Zeitschrift: **Ingénieurs et architectes suisses**

Nouveau théâtre en ville de Neuchâtel NE

Conclusions et recommandations du jury

6^e prix : Edouard Weber, Neuchâtel; collaborateurs : M. Neuhaus, G. Galli

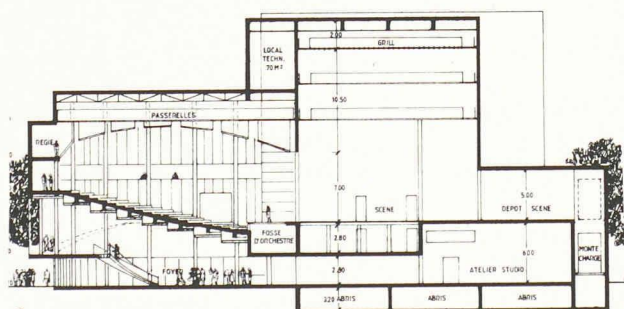
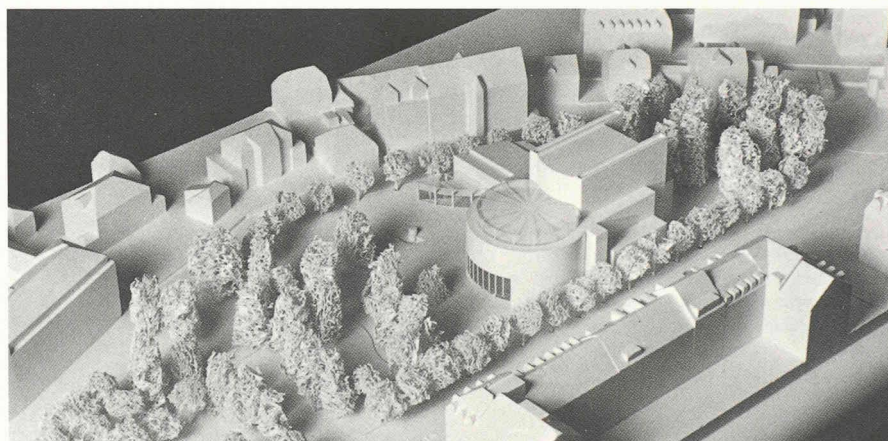
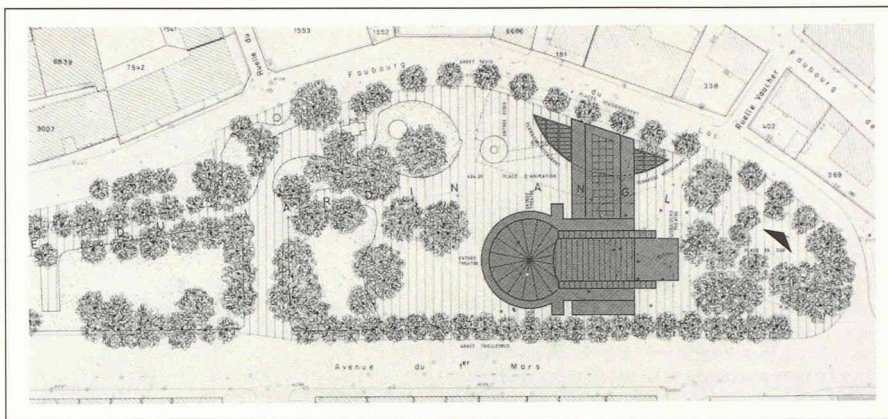
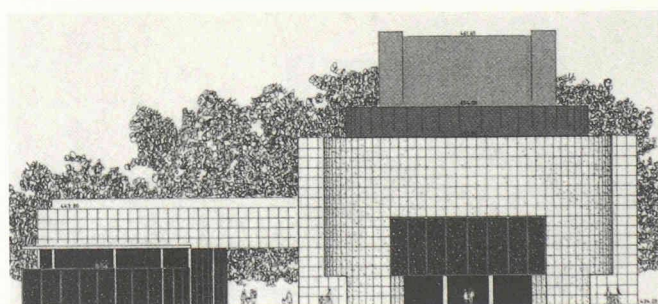
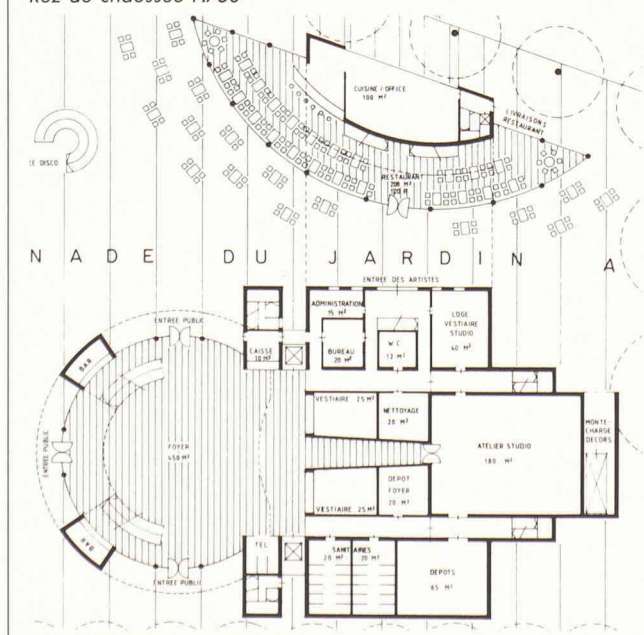
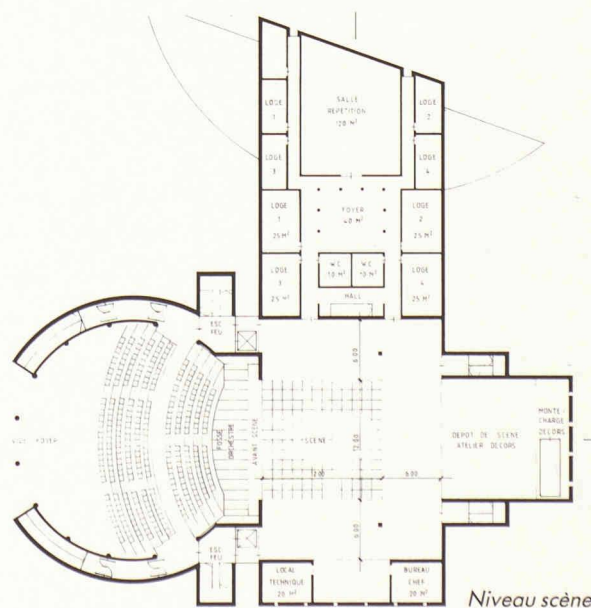
Ce projet se caractérise par une implantation forte et précise; tout en exaltant le «théâtre-objet» dans le parc, il reconnaît habilement les fronts de l'avenue du 1^{er} Mars et du Faubourg du Lac. En revanche, les limites parc et rues ne sont pas suffisamment définies. La promenade actuelle traverse le bâti et valorise le restaurant. Le jeu volumétrique est intéressant et subtil et les principales fonctions de l'édifice sont clairement exprimées. Le projet, par sa composition formelle et sa position dans le terrain, s'affiche comme un monument dans la ville.

Le hall-foyer est circulaire et généreux. L'accès à la grande salle est spatialement intéressant. L'organisation générale est simple et cohérente. On regrette l'accès des décors par monte-charge, l'absence de cheminée pour les contrepoids. L'organisation de l'étage de scène, mettant en communication le foyer, les loges, la salle de répétition, les dépôts de scène et les locaux techniques, est bien conçue.

La forme cylindrique de la salle ne représente pas une des meilleures solutions. Cependant, l'auteur propose des parois fortement structurées dans le but de neutraliser les risques de focalisations dangereuses et de favoriser les réflexions diffuses. La ligne de plafond suspendu est quasi optimale. L'emplacement de l'atelier-studio par rapport à la salle n'est pas idéal. Par contre, la salle et l'atelier-studio sont bien protégés des immissions acoustiques pouvant provenir des locaux techniques et du restaurant. Ce projet n'est pas vraiment satisfaisant en ce qui concerne l'acoustique.

7^e prix: Robert Monnier, Laurent Geninascas, Neuchâtel; collaborateur: P.-Emmanuel Schmid

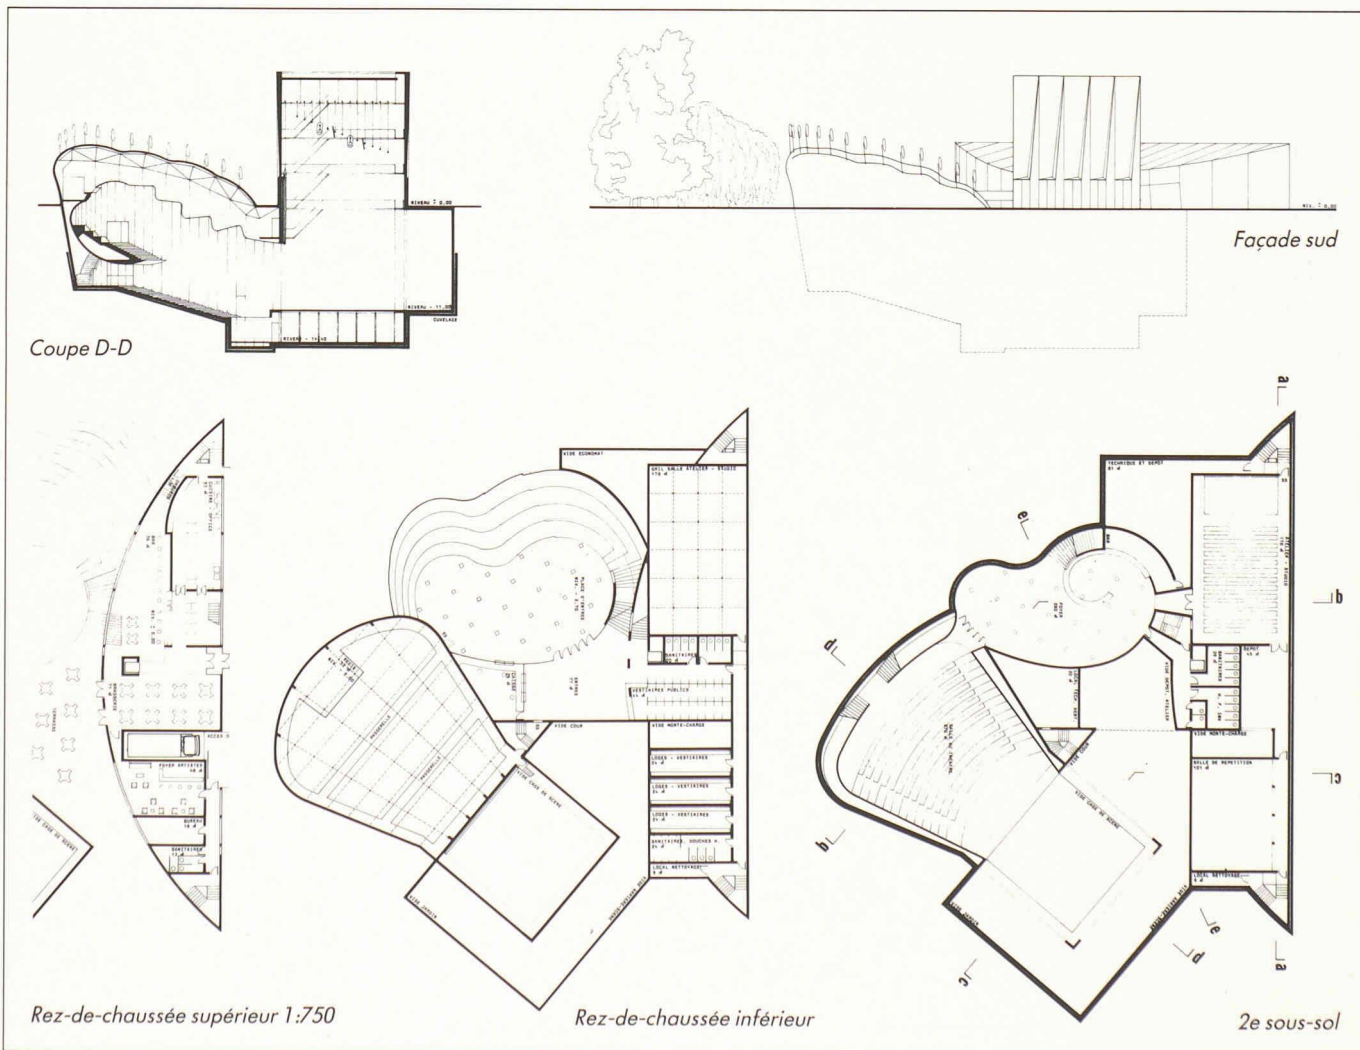
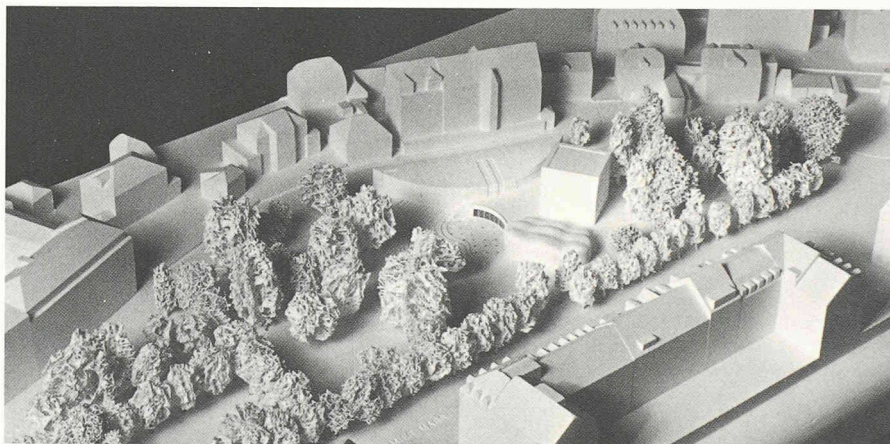
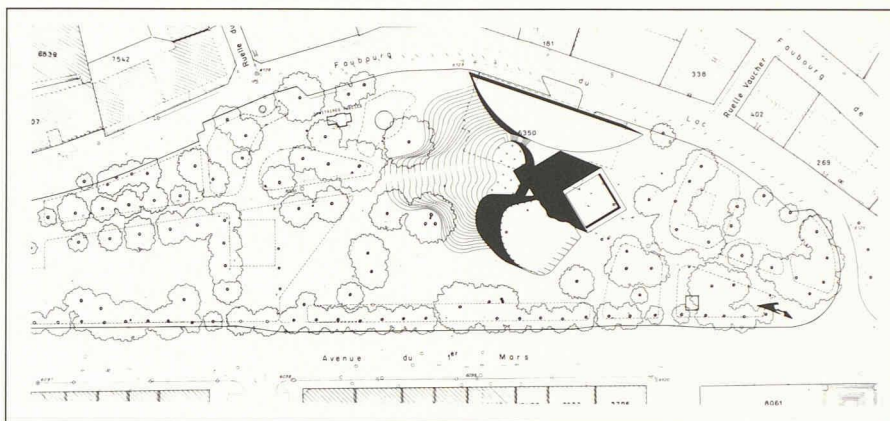
Le concurrent souhaite maintenir l'intégrité du parc en enterrant la plus grande partie du projet. Les parties qui émergent, formées d'objets volontairement contrastés, colorés, sortes d'artefacts ludiques, évoquent la mise en scène théâtrale. L'idée est agréable. Le parc garde son unité et sa force; les cheminements et les parcours sont bien traités; le traitement de l'esplanade, en dépression, réunit habilement les trois éléments, marque très précisément l'entrée de l'édifice. Malheureusement, la logique architecturale exprimée par les objets visibles ne se retrouve guère dans le bâtiment enterré. De plus, une certaine volonté de signifier à l'extérieur la spatialité intérieure semble avoir conduit l'auteur à des difficultés. Du point de vue des utilisateurs, ce projet soulève d'énormes problèmes techniques.

La forme de salle choisie peut être qualifiée de relativement bonne vue en plan, si ce n'est que les surfaces concaves proposées dans la zone arrière peuvent donner lieu à des focalisations sonores gênantes. La ligne dessinée pour le plafond suspendu n'est pas très loin de l'idéal. Ce projet se distingue également par une bonne répartition spatiale des différents locaux, puisque la salle est à l'abri de toutes interférences sonores pouvant provenir de l'atelier-studio, du restaurant, de la salle de répétition ou d'autres locaux. Ce projet mérite une appréciation acoustique positive.

8^e prix: Mario Campi, Franco Pessina, Lugano; collaborateurs: K. Möllfors, B. Graf, O. Strässle

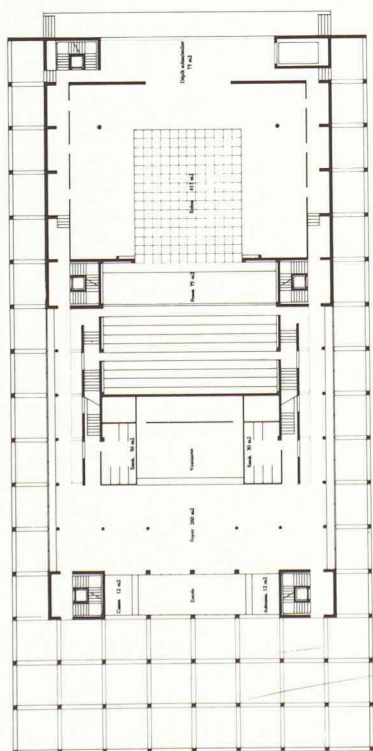
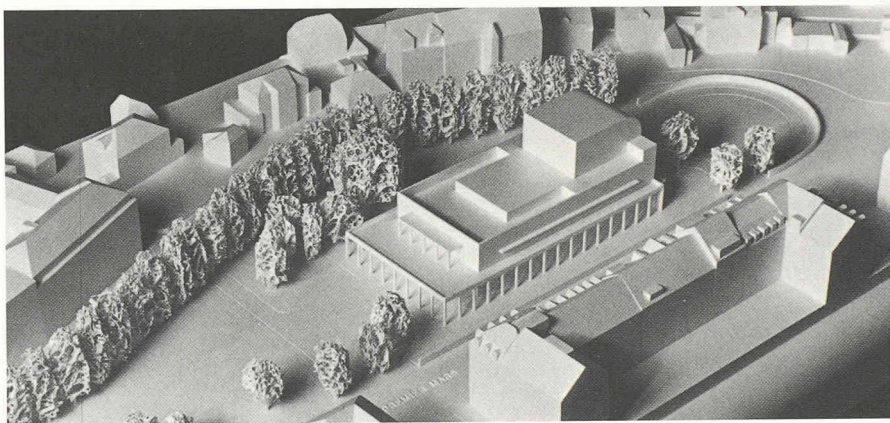
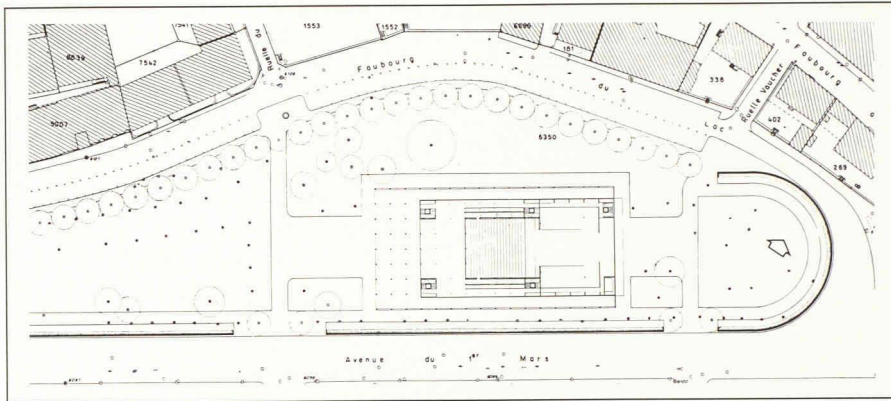
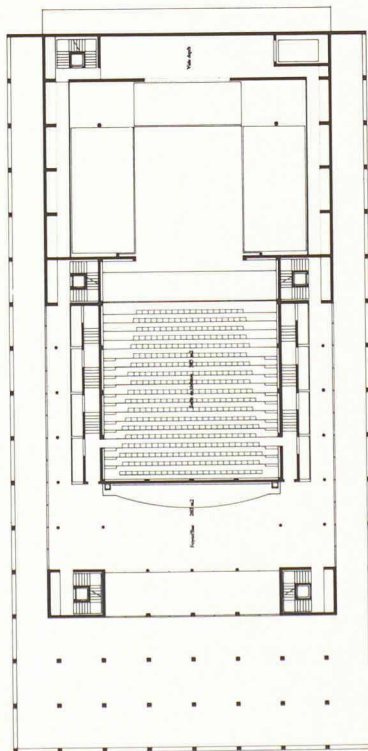
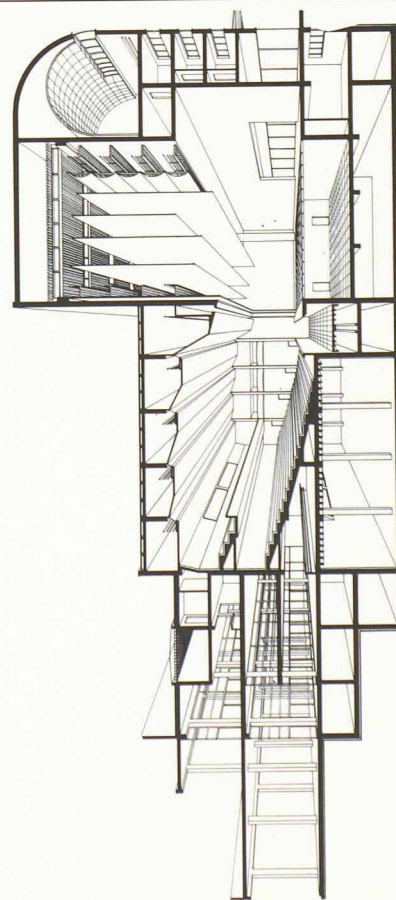
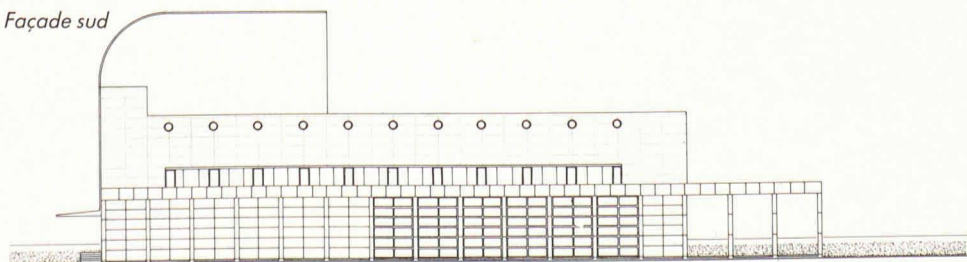
Ce projet propose une modification complète du parc; il définit la limite de l'avenue du 1^{er} Mars par la construction d'un mur et l'aménagement d'un parcours. La limite de l'ancien rivage est soulignée par une rangée d'arbres. Par son implantation et sa volumétrie, l'édifice est rattaché au bâti du XIX^e siècle. Si cette démarche est traitée avec logique, on peut regretter que l'élément parc perde son identité comme élément tampon entre les deux tissus. Le traitement de la partie est du parc, malgré sa précision géométrique, n'a pas de sens, ni de contenu. L'expression volumétrique est sobre et élégante. Un grand espace extérieur couvert forme la zone d'entrée et se poursuit sur les côtés longitudinaux du bâtiment, donnant ainsi à l'ensemble une grande cohérence. Le système porteur est simple et logique. Le rapport scène/salle est assez bon, mais la pente des gradins est insuffisante et l'arrière-scène peu généreux. La liaison de la scène avec le foyer et les loges laisse à désirer.

La salle ne pose pas de problèmes particuliers. Toutefois, la forme linéaire des parois latérales dans leur partie inférieure, ne favorise pas la diffusion des sons sur la zone d'écoute. La ligne choisie pour le plafond suspendu n'est pas idéale. L'atelier-studio risque d'interférer acoustiquement avec la salle. La situation choisie pour le restaurant n'est pas des meilleures. La salle et l'atelier-studio sont bien protégés des immissions sonores extérieures. Ce projet présente des qualités acoustiques.

1^{er} achat: Patrick Mestelan, Bernard Gachet, Lausanne: collaborateurs: S. Müller, M.-P. Zufferey

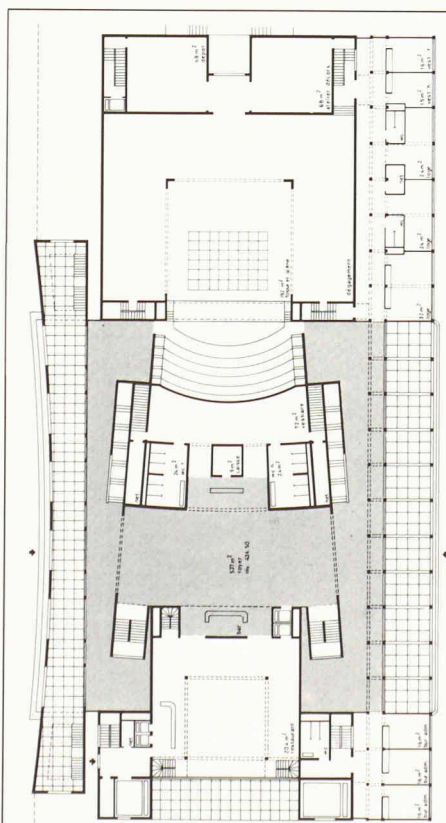
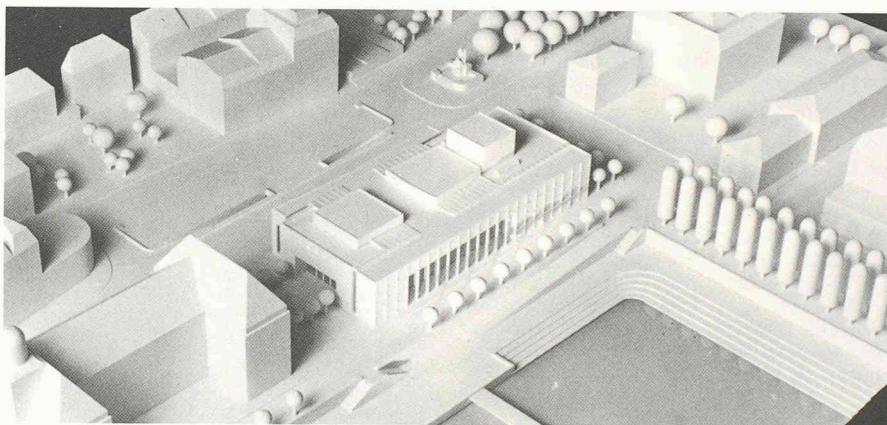
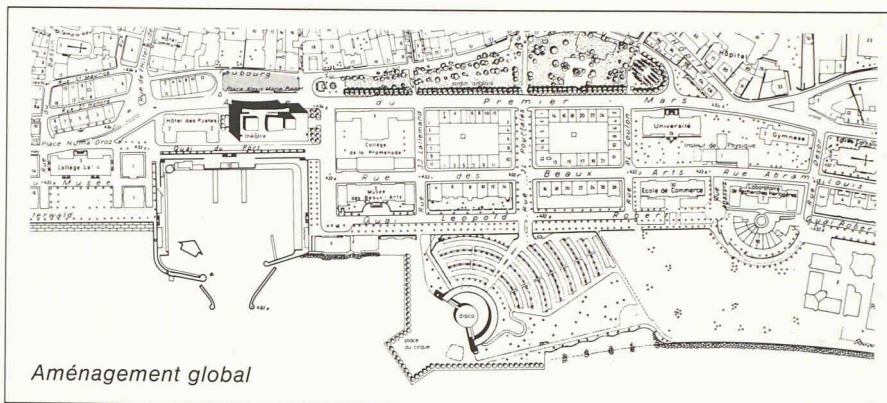
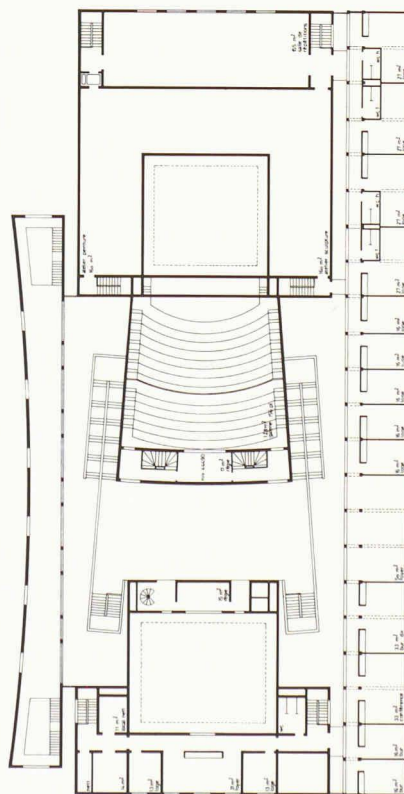
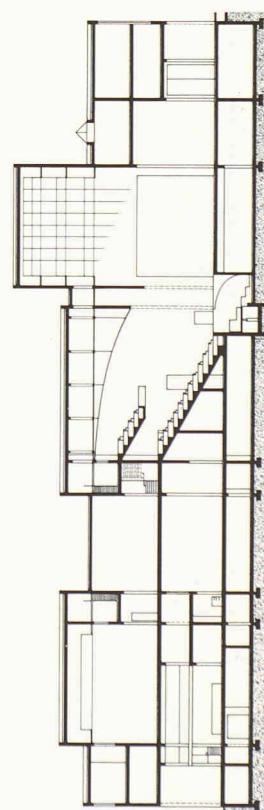
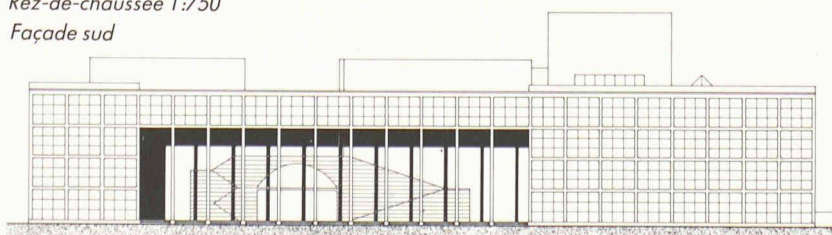
Le concurrent propose le maintien du Jardin anglais dans une intégrité qu'il n'a jamais connue. Dans cette logique, la Rotonde est démolie, un pavillon de petite dimension est construit. Au plan urbanistique, la proposition de construire à la Place du port est intéressante: le comblement de ce «trou urbain» entre dans la logique du tissu du XIX^e siècle. Tout en reconnaissant la grande qualité de cette proposition architecturale, on peut se demander si sa volumétrie trouve son juste rapport avec l'environnement bâti et si cet endroit est bien la place pour un théâtre: d'autres fonctions, plus ouvertes, plus en rapport avec le lac, permettraient une volumétrie différente, plus malléable, plus transparente aussi. Quoiqu'il en soit, le projet n'a pas convaincu le jury; d'autres concurrents ont prouvé qu'il était possible d'instaurer un dialogue réussi entre un théâtre et le Jardin anglais. Il n'en reste pas moins que le projet est cohérent et bien étudié.

En plan, la salle est convenable, en principe. Cependant, ses parois latérales non structurées ne favorisent pas suffisamment les réflexions sonores diffuses. Le plafond suspendu donne lieu à des focalisations indésirées. Très favorable acoustiquement est l'emplacement relatif des différents locaux. Avec quelques corrections mineures ce projet pourrait pleinement satisfaire.

Léo Cuche, Romano Longaretti, Neu-châtel; collaborateur: K. Neuerburg

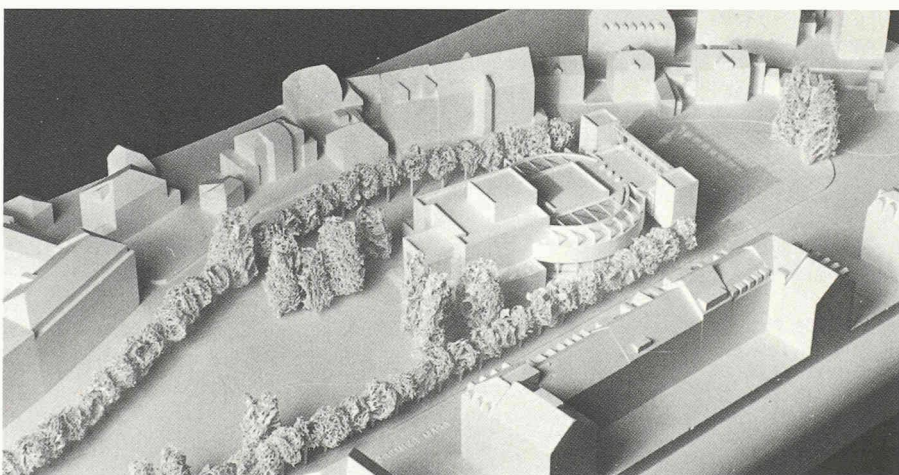
Il s'agit d'un projet enterré en grande partie, dont les volumes émergés sont réduits au minimum et donnent l'image de «l'essence théâtrale» (mur-plan incliné, esplanade). Il est regrettable que les parties enterrées n'influencent en rien le traitement du sol supérieur, au niveau du parc. Si l'entrée principale est heureusement située, le parcours du spectateur qui «descend» au théâtre est spatialement peu intéressant. Après la rigueur des formes émergées, l'espace intérieur est mal maîtrisé.

Alain Meystre, Neuchâtel; collaborateurs: H. Zand, P.-M. Petrig

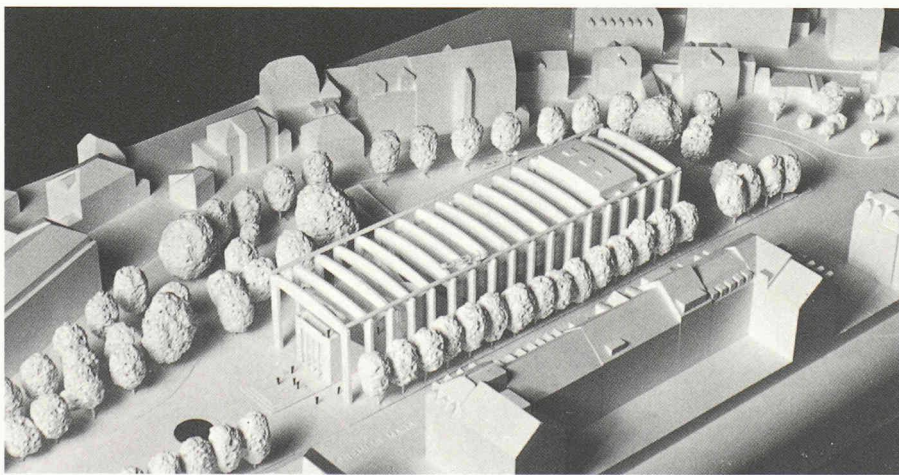
L'auteur du projet tente de former une «place de théâtre» nouvelle au croisement de l'avenue du 1er Mars et du Faubourg du Lac et d'y situer l'entrée principale du théâtre. Ce faisant, le théâtre tourne le dos à la ville et les limites de la place d'entrée sont insuffisamment définies. Cependant, l'orientation du restaurant constitue un rapport intéressant au parc. L'organisation générale des volumes est claire et bien maîtrisée. Le fonctionnement des locaux annexes à la scène pose des problèmes. Les espaces extérieurs latéraux ont un caractère résiduel. La pente de la salle est insuffisante.

R. + P. Studer, Neuchâtel; collaborateurs: R. Hess, M. Degen, D. Gobbo, R. Oechslin, D. de Tomi, A. Robert, L. Giangreco, G. Rosenao

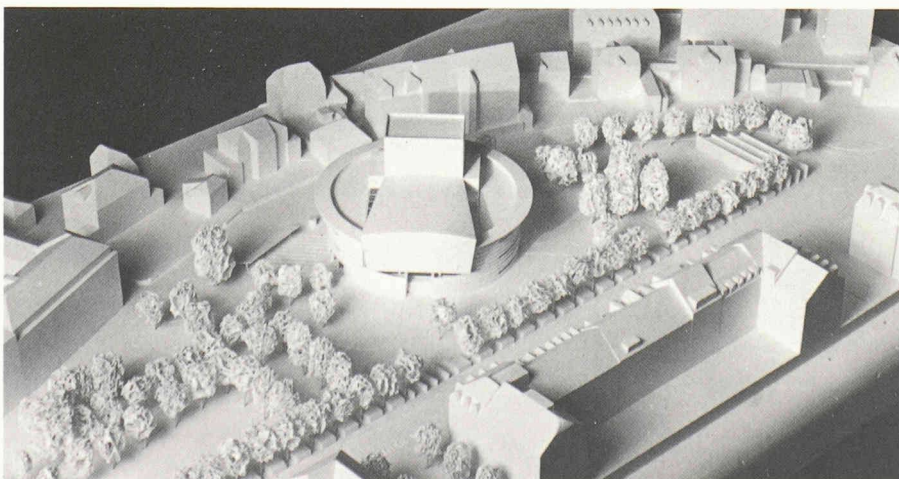
L'auteur propose de transformer le Jardin anglais en un espace important minéral, dont les surfaces plantées latérales deviennent résiduelles. L'axe volontaire à travers le parc est étranger à l'esprit du lieu. La construction proposée, située face à un des bâtiments de l'avenue du 1er Mars, est composée essentiellement d'un système porteur extérieur en béton, monumental et puissant. Le caractère du bâtiment est moins celui d'un théâtre, même si le rapport scène-salle est satisfaisant; il est davantage celui d'un centre culturel ou d'exposition. L'étude technique poussée dévoile un louable souci du détail.
